监理通知单

工程名称:虞城县农村能源革命试点阿特斯 100MW 光伏发电项目编号:YCGF-ZHJL-009

事由: 关于 110KV 外线安全问题的相关事宜

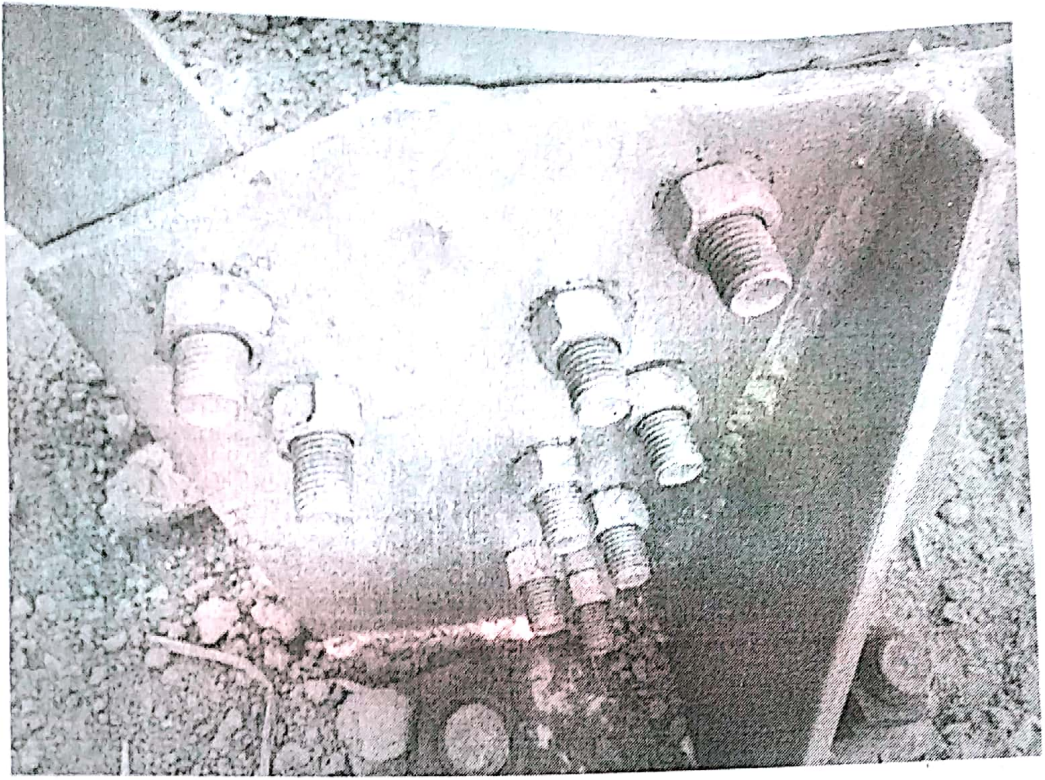
贵单位施工的 110KV 外线铁塔组塔完成后, 未经报验验收就擅自开始放线、拉紧施工。我方在巡视检查时发现很多螺栓为单螺母, 双螺母还未紧固, 还存在未放螺母的现象。在螺栓没有紧固前进行放线、拉紧施工, 会对铁塔的质量、安全产生很大影响, 极易出现塔体变形, 出现质量安全事故。现要求你单位立即停止放线、紧固施工, 在螺栓紧固完成, 验收合格后, 再进行下道工序施工。

缺少螺栓、垫片并且未紧固
